VERIFICACIÓN DE COORDENADAS

Proyecto: "LOCALES COMERCIALES"

Categoría: I Expediente: DRPO-IF-036-2025

GEOMÁTICA-EIA-CAT I-0198-2025

UBICACIÓN GEOGRAFICA

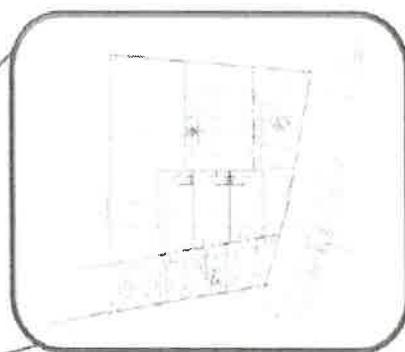
- Solicitud de verificación de coordenadas UTM, DatumGS84 del área del proyecto.
- Señalar si dentro del polígono o colindante existe alguna fuente hídrica.
- Se adjuntan las coordenadas en Excel.

Con los datos proporcionados se generó un (1) polígono con una superficie (0ha+0,676.14 m²), el mismo se ubica fuera de los límites del Sistema Nacional de Áreas Protegidas (SINAP).

De acuerdo con la Cobertura Boscosa y Uso del Suelo, año 2021, se ubica en la categoría de "Área Poblada 100%" y según la Capacidad Agrológica, se ubica en el tipo: IV-100% (Arable, muy severas limitaciones en la selección de plantas, requiere un manejo muy cuidadoso o ambas cosas).

Notas: No existen fuentes hídricas dentro o cercanas al polígono.
